IGT-systemen

FSN 2020-IGTPUN-004

URGENT – Veiligheidsbericht Zenition 50 en Zenition 70

Verlies van trekcontlasting in de verbindingkabel tussen het mobiele weergavestation en de C-boogstandaard
(Kabel voor de MVS-trolleystandaard)

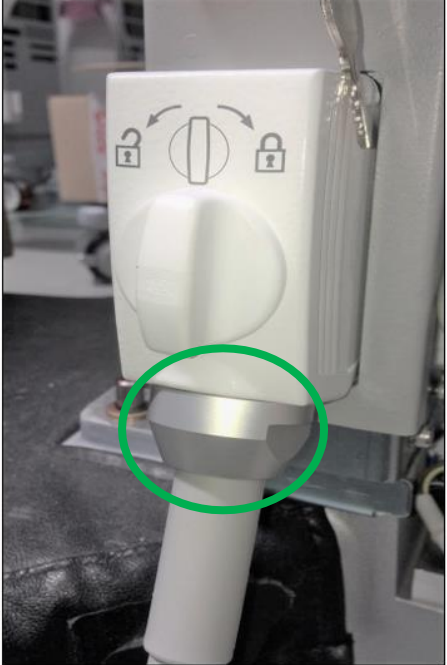
<p>BETROKKEN PRODUCTEN HERKENNEN</p>	<p>De betrokken systemen bevatten kabel 459800943703 (kabel voor de MVS-trolleystandaard).</p> <p>Gebrukten kunnen vaststellen of hun Zenition 50 (productcode: 718096) en Zenition 70 (productcode: 718133) deze kabel bevatten door de plastic moer van de kabel te controleren.</p>

<p>Stop met het gebruik van het systeem en neem contact op met uw lokale Philips-vertegenwoordiger zodat de kabel kan worden vervangen wanneer de trekcontlasting is verloren en/of schade aan de kabel/connector is vastgesteld.</p>	Controle	Beschrijving	Frequentie	Bekabeling	Controleer alle kabels op knikken en/of scheuren	Dagelijks	Connectoren	Controleer op de juiste aansluiting en schade	Dagelijks
Controle	Beschrijving	Frequentie								
Bekabeling	Controleer alle kabels op knikken en/of scheuren	Dagelijks								
Connectoren	Controleer op de juiste aansluiting en schade	Dagelijks
